Keuringsverslag van een elektrische laagspanning- en zeer lage spanningsinstallatie

NIET CONFORM

Straatnaam Wespelaarsebaan
Huisnummer 62
Busnummer
Postcode 3190
Gemeente BOORTMEERBEEK
Land België

Controlebezoek van een huishoudelijke installatie volgens (KB 08/09/2019) - AREI Boek 1- 6.5. en 4.2.4.3.

Afbeelding schakel- en verdeelbord:

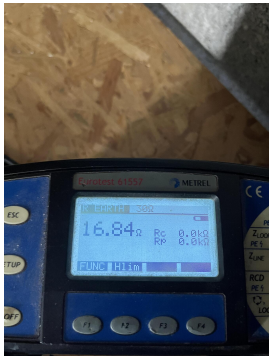
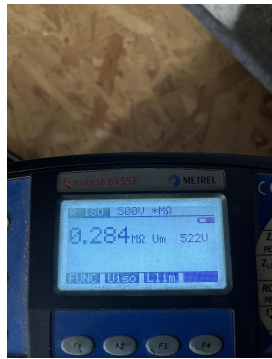
- I5.06 De deur en/of afschermplaat van het schakelbord dient (terug)geplaatst te worden. Aanraking van onder spanning staande delen mogelijk. (Boek 1 Afdeling 5.1.4. en 5.3.5.1.A. en 4.2.2.3.)

- I5.12 De doorsneden van de interne verbindingen en/of van de verdeelrails in het bord zijn onvoldoende. (Boek 1 Onderafdeling 4.4.1.1. en 4.4.1.5.)
- I5.14 De nominale spanning dient duidelijk vermeld te worden op een oordeelkundig gekozen plaats. (Boek 1 Onderafdeling 3.1.3.3.)
